# 2023년 제5회 전라남도 경관심의위원회 조건부의결사항에 대한 조치계획 -여수국가산업단지 소재지구 택지개발사업(변경)-

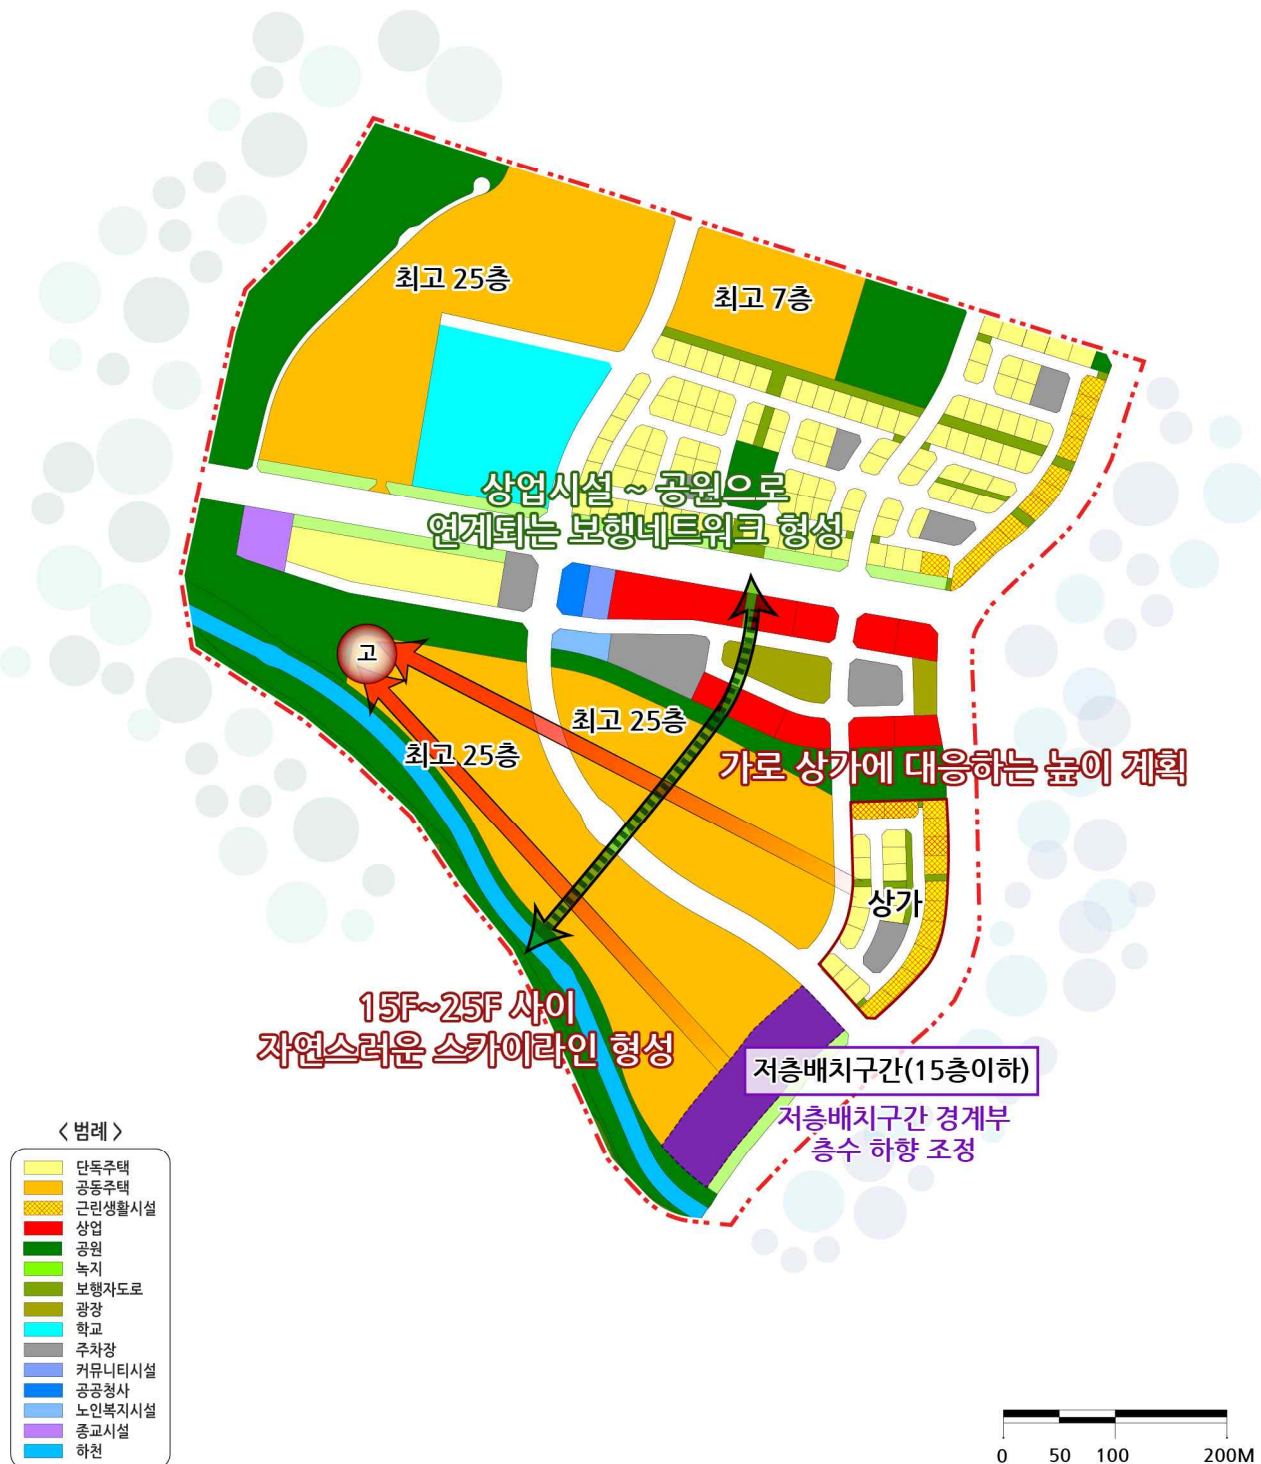
제 시 의 건	조 치 계 획	반영여부
1. 최고 25층으로 조정하되 저층부 배치구간 인접부는 저층 15층 이하와 25층 사이의 스카이라인이 형성되도록 검토	○향후 건축물 설계 시 저층 15층 이하와 25층 사이의 스카이라인 형성이 가능하도록 설계 공모 지침에 명시하겠음	반영 (별첨1)
2. 층수 변경에 따른 주변 가로 상가에 대응하는 다양한 높이계획의 조정이 필요하며 추후 단지설계 공모시 반드시 반영할 것	○향후 건축물 설계 시 가로 상가에 대응하는 높이 연출이 가능하도록 설계 공모 지침에 명시하겠음	반영 (별첨1)
3. 당초의 보행자전용도로가 없어진 대신 계획시 대체할 통로를 마련할 것	○향후 건축물 설계 시 상업시설~공원~공동주택~공 원으로 보행네트워크 형성이 가능하도록 설계 공모 지침에 명시하겠음	반영 (별첨1)
4. 북측 학교용지 위치 변경에 따른 공공성이 침해되지 않는 계획을 세울 것	○교육환경영향평가 및 여수 교육지원청 의견을 반영한 사항으로 공공성을 가질 수 있도록 계획하겠음	반영
5. 층수조정이 상향되어 기존 심의결과를 번복하고 있으므로 공모시 이 취지를 충분히 반영하도록 설계공모에 명시할 것	○향후 건축물 설계 시 원지형에 순응하고, 자연스러운 스카이라인 형성이 가능하도록 설계 공모 지침에 명시하겠음	반영 (별첨2)
